Benemérito Cuerpo de Bomberos de Costa Rica
Unidad de Proveeduría

CBCR-018320-2016-PRB-00902
23 de junio de 2016

Referencia: Licitación Pública 2016LN-000005-2016 “Diseño, Construcción y Acondicionamiento del Complejo de Capacitación en la Academia Nacional de Bomberos” – (Modificaciones - Aclaraciones - Prórroga)

Figura 1. Detalle de drenaje sanitario industrial con tipología del CBCR

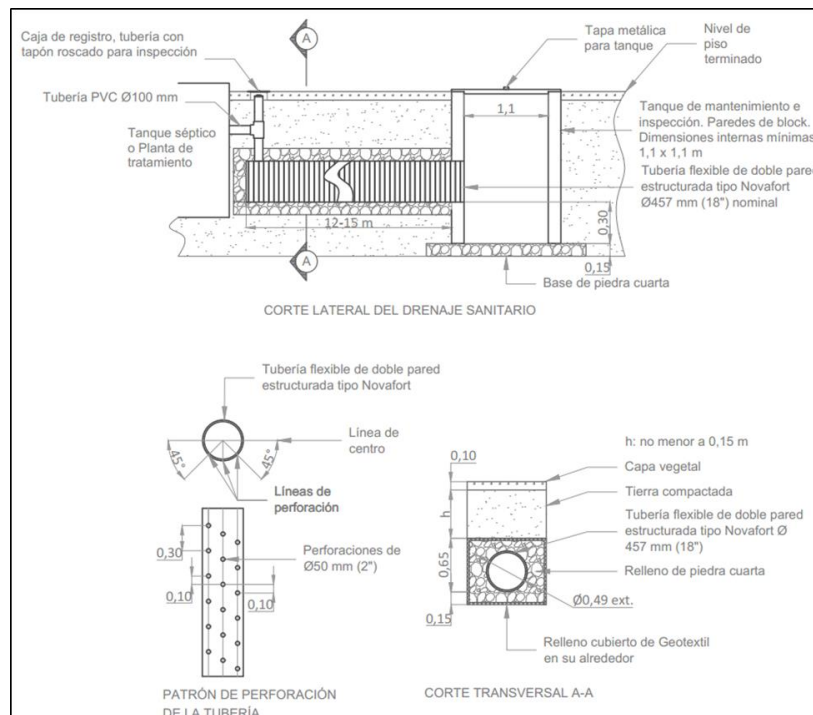
- b. Punto 7.3 se cambia el título del apartado por **Sistema de Recolección y disposición de aguas residuales** y se incluye el siguiente detalle al final del apartado:

El drenaje deberá ser de tipo industrial, no convencional según detalle del **anexo 1. Términos de referencia.**
